9. DA ANÁLISE REALIZADA COM AVALIAÇÃO DE DADOS RESTRITOS AOS ANOS DE 2012 A 2014 E DA DESCONFORMIDADE COM OS PARÂMETROS LEGAIS

10. DA CONTRADIÇÃO ENTRE OS IMPACTOS DESCRITOS E AS MEDIDAS MITIGADORAS OU COMPENSATÓRIAS SUGERIDAS

13. DA PILHA DE ESTÉRIL PREVISTA NO EIA PROJETO MINAS RIO APRESENTADO EM 2008 PARA OBTENÇÃO DA LICENÇA PRÉVIA

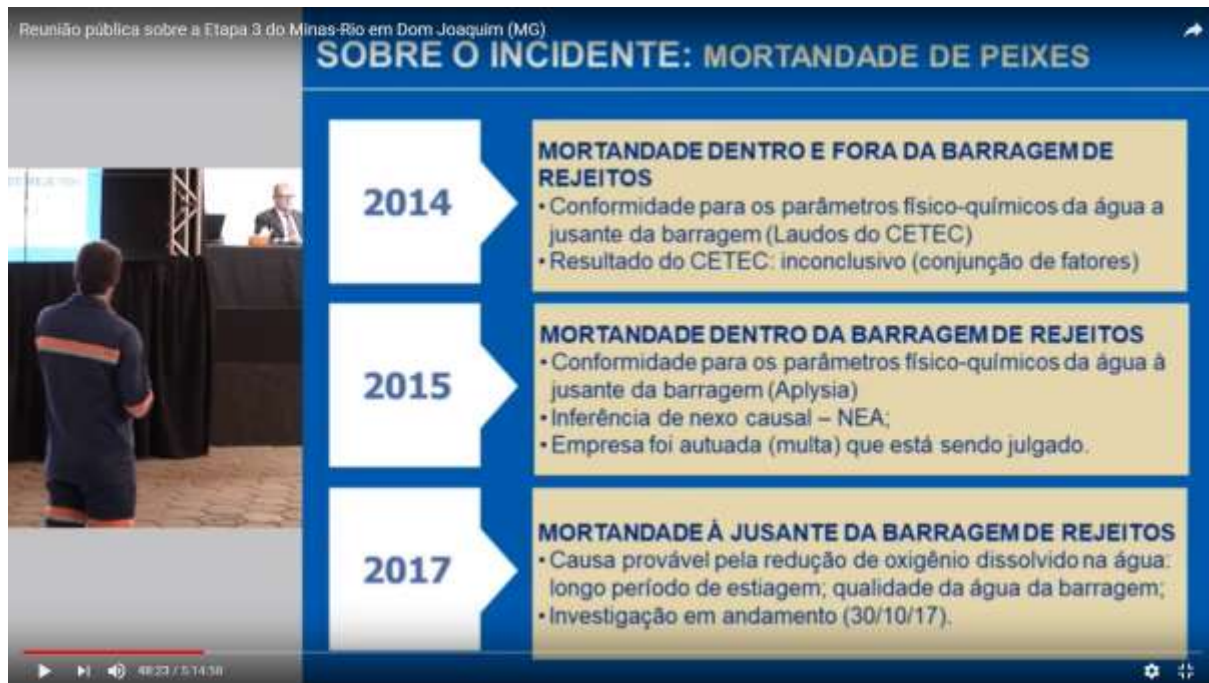
Informações contidas no parecer demonstram a existência de cavidades nas áreas de implantação das estruturas que não foram classificadas pelo IPHAN.

Pag. 389 - análise bloqueada por presença de vestígios arqueológicos - aguardando manifestação do IPHAN

Pág. 343 - análise bloqueada por presença de vestígios arqueológicos - aguardando manifestação do IPHAN

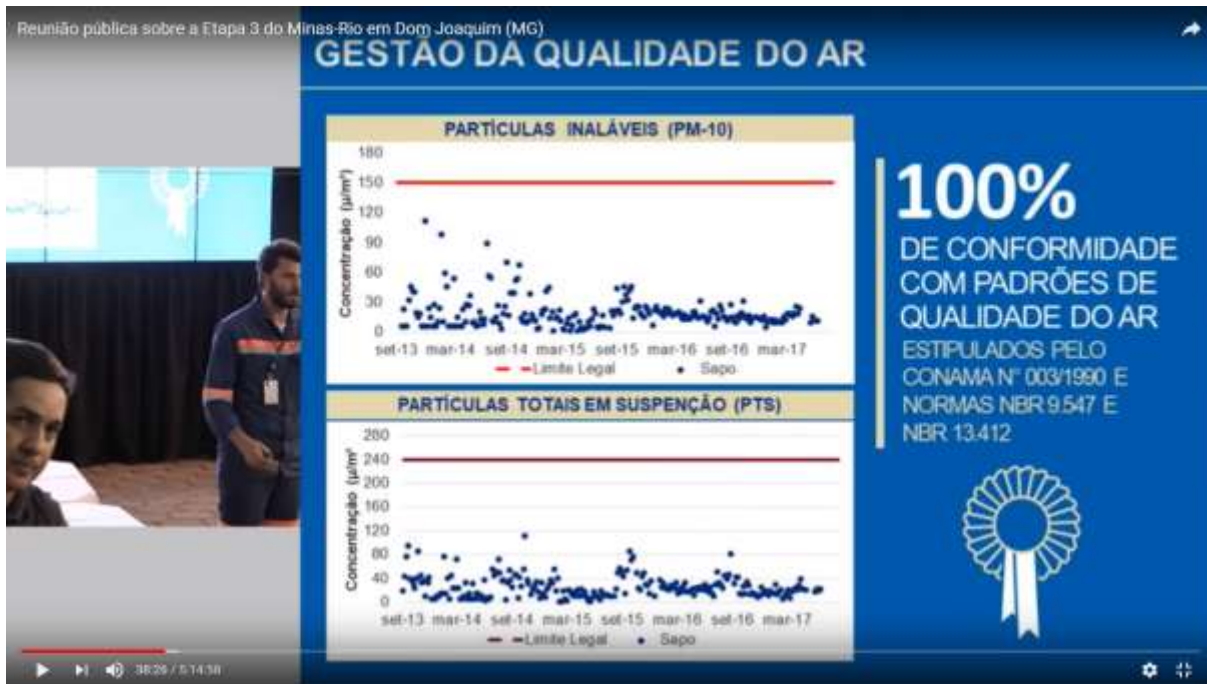
AS informações contidas no PU Nº 1375747/2017 (pag. 416) é outra prova insofismável que o empreendedor prestou informações falsas à população interessada em conhecer os reais impactos

Lúcio Guerra - Qual é a atual e real qualidade físico-química das águas do córrego Passa Sete e do córrego Pereira?

Anualmente é reportado à Supram Jequitinhonha os relatórios anuais de qualidade da água. O último relatório enviado refere-se ao ano de 2016. Nesse relatório o Córrego Passa Sete extrapolou os parâmetros manganês total (0,91 a 1,56 mg/l) e DBO (6,07 a 27,1 mg/l). Todos os demais parâmetros analisados encontravam-se em conformidade com os limites estabelecidos pela Deliberação Normativa Conjunta SEMAD/CERH nº 1/2008. Para o córrego Vargem Grande os parâmetros extrapolados no ano de 2016 foram ferro dissolvido, manganês total e cor verdadeira (PU Nº 1375747/2017 pag. 416)

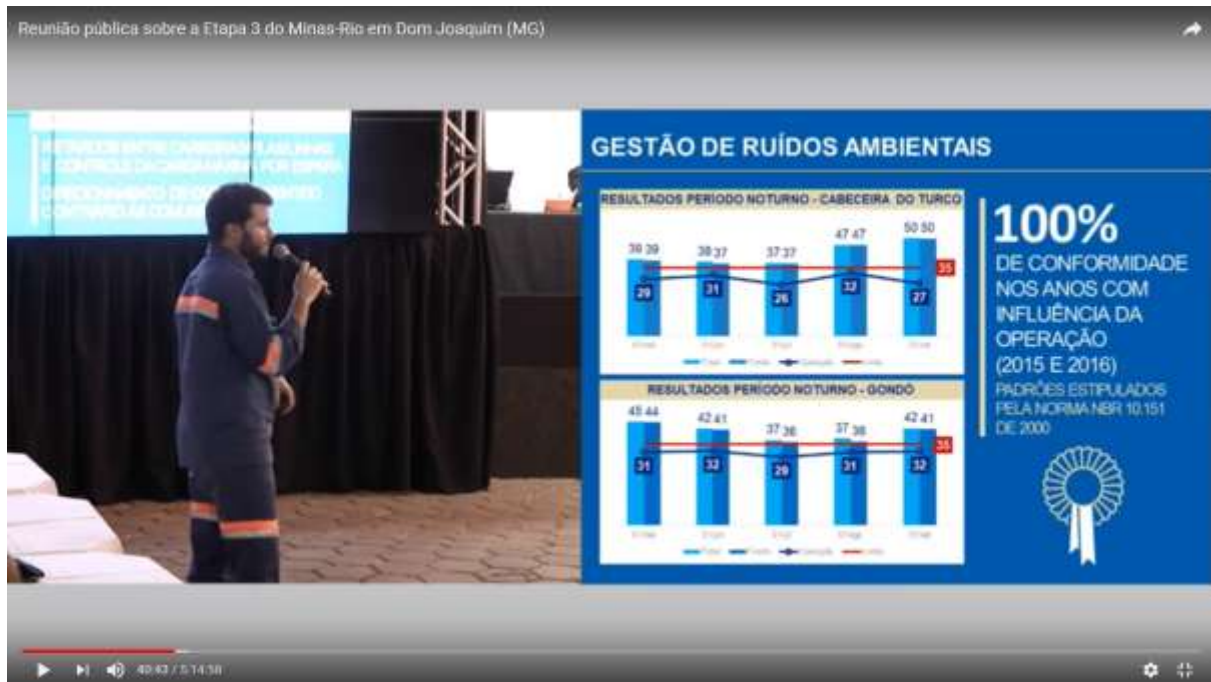
A contradição da informação prestada pelo responsável técnico representante do empreendedor pode ser demonstrada pelas informações contidas no PU N° 1375747/2017 pag. 71)

Durante todo o período de monitoramento houve ultrapassagens pontuais para o padrão primário de qualidade do ar para PTS em dois pontos de amostragem, Comunidade do Sapo e Fazenda Cornélia, correspondendo respectivamente a 1,33% e 2,37% de inconformidades do total de amostragens para esses pontos. Em relação à PM-10 foram registradas ultrapassagens em um ponto, Comunidade do Beco, correspondente a 2,24% de inconformidades do total de amostragens, ocorridas em 2011, 2012 e 2014.

FIGURA 2.13 - Projeção da condição topográfica da Serra do Sapo para configuração da mina no ano 20 na Serra do Sapo

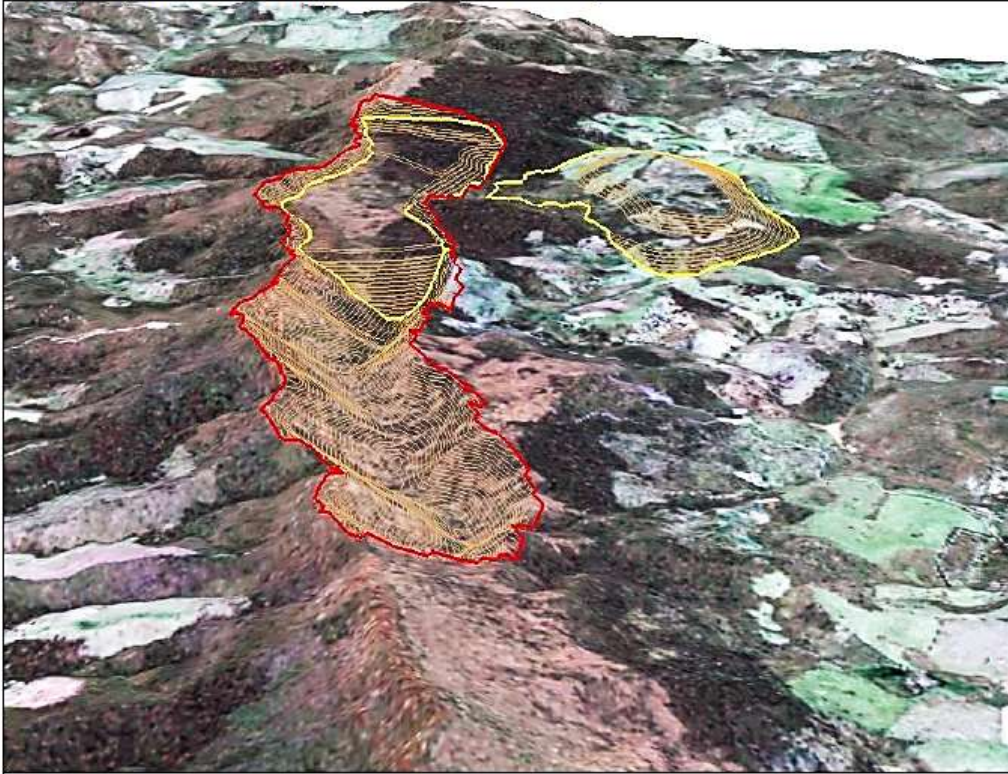
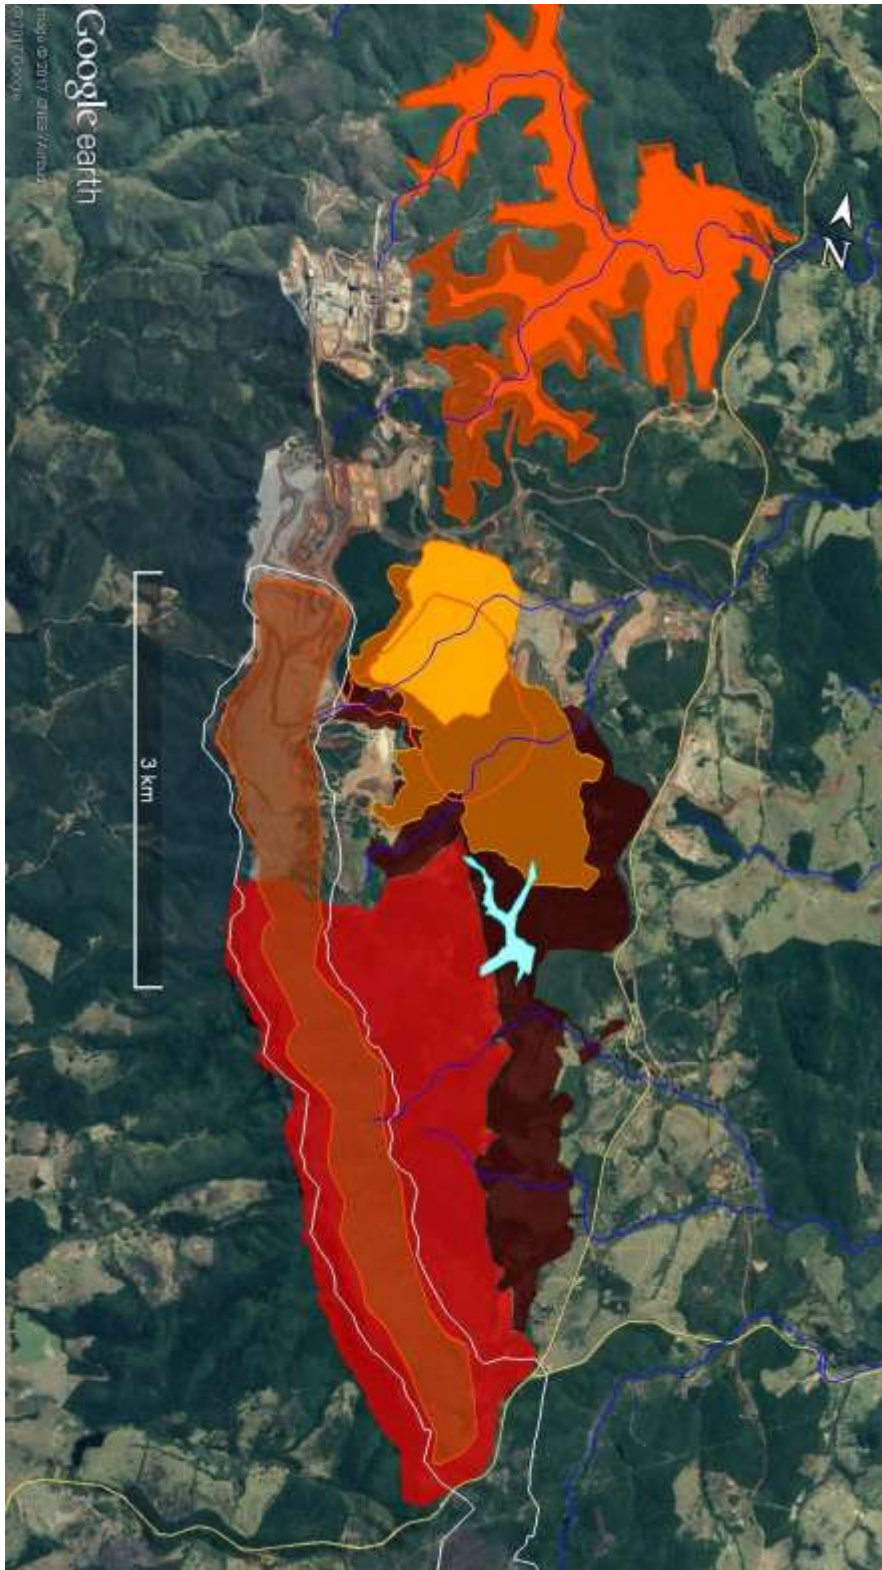
Proposta atual para a Etapa 3 - disposição da pilha de estéril alterada em relação ao Projeto original aprovado em 2008

Contrariando tudo o que foi debatido, planejado, acordado e licenciado para se garantir o pressuposto de viabilidade ambiental por meio da licença prévia de 2008 encontra-se ameaçado diante da proposta contida no EIA 2015, SEM QUE TENHA HAVIDO QUALQUER MANIFESTAÇÃO DA EQUIPE TÉCNICA NESTE SENTIDO.

As razões e circunstância que motivaram o Parecer Único de 2008 a determinar como a melhor alternativa locacional a disposição da pilha de estéril nas cavas foram todas pautadas no pressuposto de viabilidade ambiental do empreendimento. Optou-se, naquela ocasião, pela alternativa locacional menos onerosa ambientalmente, não podendo este pressuposto ser violado sob pena de modificação do ato administrativo que aperfeiçoou-se com a observância daquilo que foi considerado como indispensável para garantir a viabilidade ambiental.
